ABITAZIONE interno 96 - piano Quarto - scala VIII

Rappresentazione come da RILIEVO ottobre 2013

Pal D

DIFFORMITA' RILEVATE

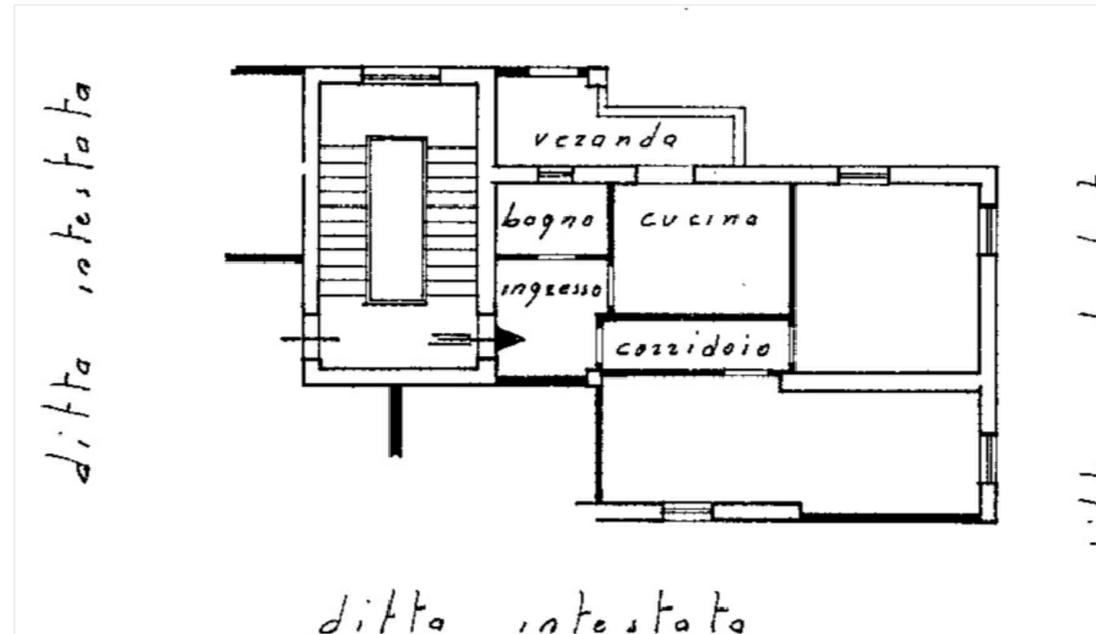
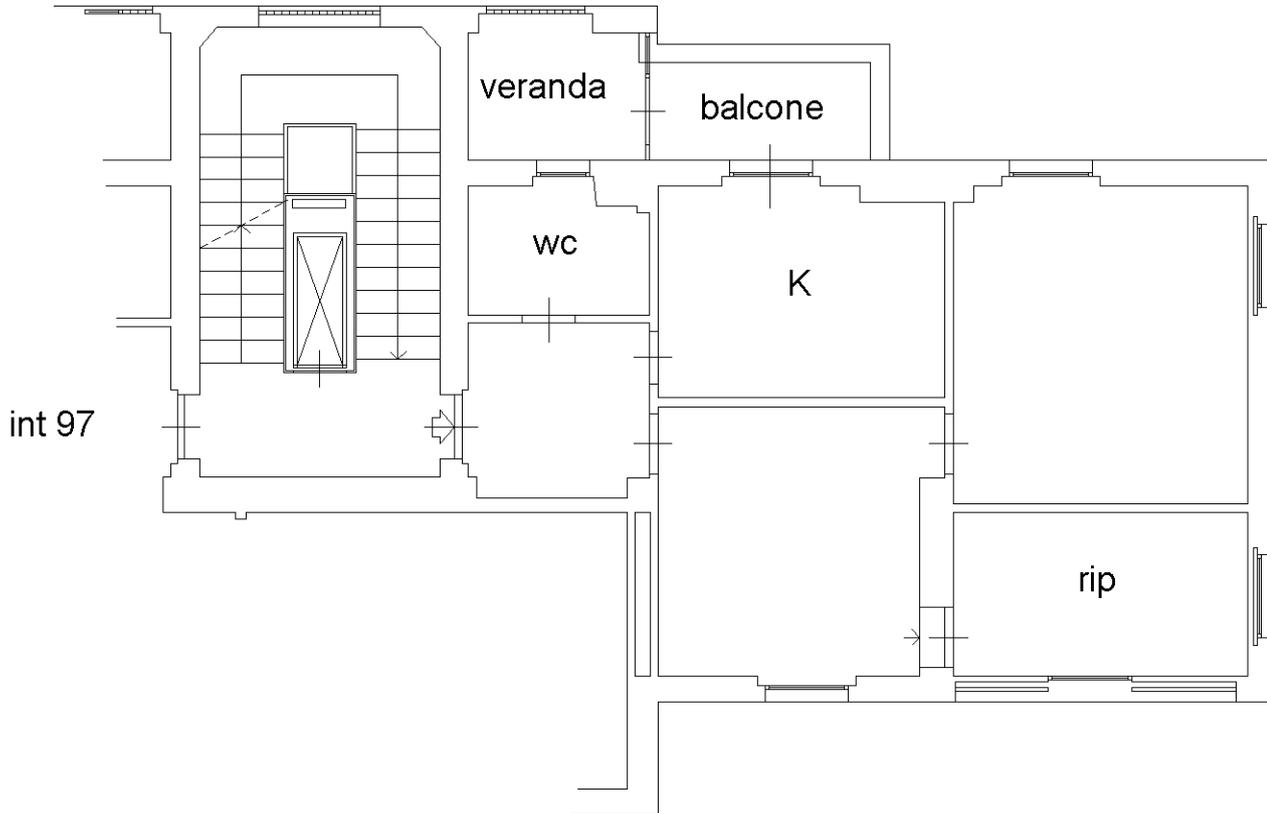
1 - Ampliamento a destinazione residenziale per sup netta totale di circa mq 12,90
 Domanda di Condono 87/238783/6 richiesta per una superficie residenziale di mq 9,60.
 Si consiglia la presentazione di documentazione aggiuntiva completa di visura storica, planimetria aggiornata, modulo-descrizione lavori e relazione esplicativa per rettifica della superficie.
 Richiesta di inserimento di sot in tipologia 7 per le modifiche interne con cessione di vano (in difformità dal progetto ed osservabili dalla planimetria del 1967)

2 - (opere di manutenzione straordinaria MS) Diversa distribuzione interna
 2 - (opere di manutenzione straordinaria MS) Cessione di vano

■ * Presso il Catasto:
 VISURA Modifica/inserimento "scala e palazzina"
 PLANIMETRIA Inserimento "scala-interno-palazzina"
 Errata rappresentazione della veranda

- Docfa con planimetria per inserimento dati
- Doc aggiuntiva Domanda di Condono
- CILA per opere eseguite post condono
